Кампания по.: 2010-0003

Предмет: Болты спонсонов без резьбового клея

№. 2010-3

1. Спонсон
2. Болты

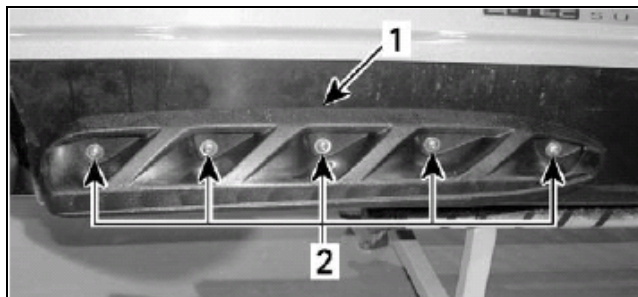
На гидроциклах, включенных в приложение, болты крепления спонсонов установлены без резьбового клея.

1. Открутите болты крепления спонсона и снимите спонсон.

Открутите болты крепления спонсонов, снимите спонсоны, нанесите на резьбу болтов резьбовой клей, установите спонсоны, затяните болты.

1. Нанесите LOCTITE 5150 (Силиконовый герметик) (P/N 296 000 309) на места сопряжения спонсона.
2. Нанесите LOCTITE 243 (Синего цвета) (P/N 293 800 060) на резьбу болтов крепления спонсона.
3. Установите спонсон, затяните болты моментом 7 Н·м±1 Н·м.
